工程變更設計會勘紀錄

111 年 05 月 11 日

「卑南溪德高段疏濬土石採售分離作業計畫-工程標」工程變更設計現場會勘紀錄

大石塊區域堆置示意圖

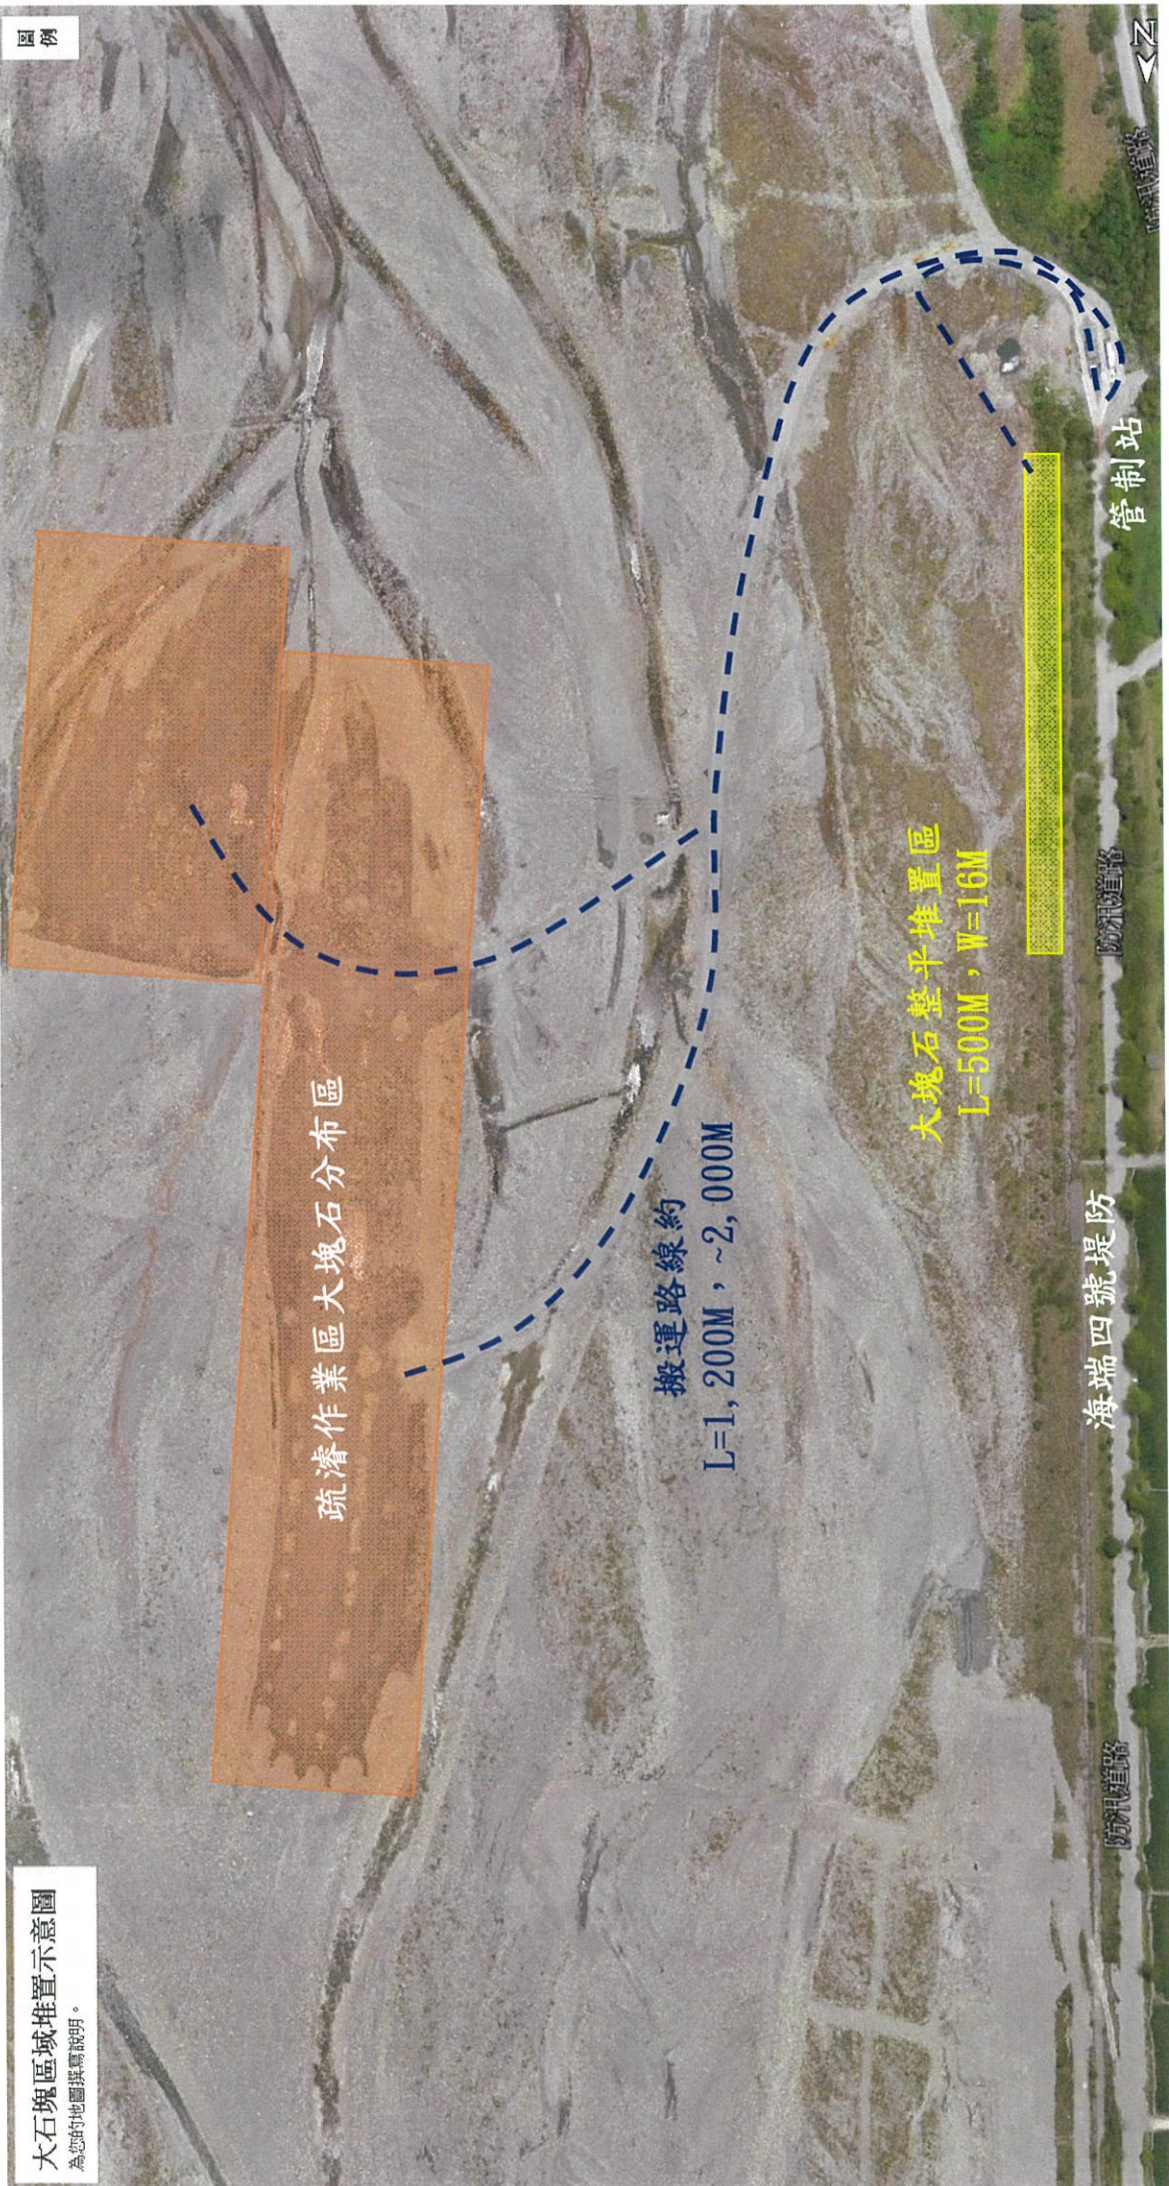
工 程 名 稱	卑南溪德高段疏濬土石採售分離作業計畫-工程標				壹、會勘情形： 略。	貳、結論： 1. 本案經本局及廠商人員現勘達成共識，因汛期已至，為疏導水流及保護堤防安全，本工程可將疏濬作業區大塊石搬運至海端四號堤防堤腳整平堆置。 2. 本案概估需新增使用 2 部 300 型開挖機（1 部疏濬區、1 部於海端四號堤腳堆置整平塊石）、3 部 21 噸運輸車輛、鋪設運輸便道 2 條（寬約 8 公尺、長約 500 公尺，相關配置詳附圖）。施工日數需約 14 工作天，合計約需 120 萬元，詳附表。（不含原疏濬區開挖機費用、此費用將依契約原單價及實作數量結算）。 3. 因原契約項目中並未編列上述堆置整平之怪手及運輸車輛，將由承辦單位擇期辦理契約變更新增項目及議價事宜。 4. 請主辦單位儘速依「工程契約變更單價編列及議價處理原則」等相關規定辦理後續作業。
執 行 單 位	經濟部水利署 第八河川局		工程編號	111-I-01020-021-000		
承 攬 廠 商	東捷營造有限公司		契約金額	9,150,000		
第 一 次 修 正 金 額		第 二 次 修 正 金 額				
第 三 次 修 正 金 額		第 四 次 修 正 金 額				
預 定 進 度	84.94%	實 際 進 度	81.76%			
進 度 超 前	%	進 度 落 後	3.18%			
會 勘 單 位 及 出 席 人 員						
東捷營造有限公司： 張順利						
經濟部水利署第八河川局： 馮懿真 陳水序

大石塊堆置示意圖 備註：主辦工程司可以依現況調整，並以實作數量結算。
